対 策

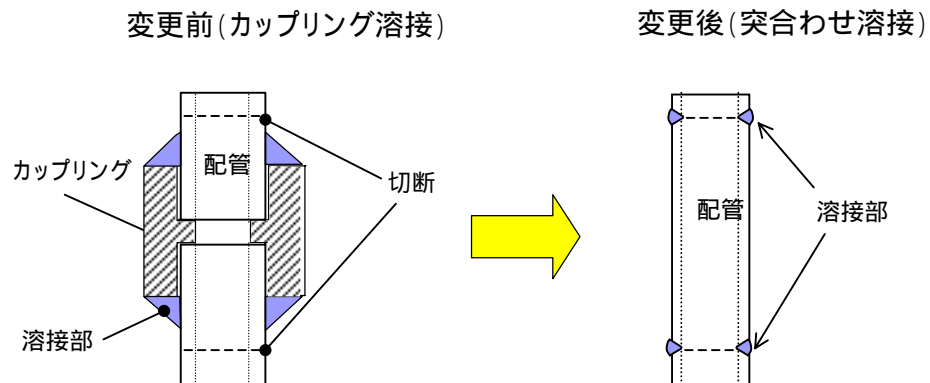
カップリング溶接(手動溶接)から突き合わせ溶接(自動溶接)へ変更

カップリング溶接で施工している小口径配管の内、1次冷却材系統に接続された、試料採取系統のカップリング122箇所(当該部含む)について、今回の停止時に突合わせ溶接の配管に取り替える。
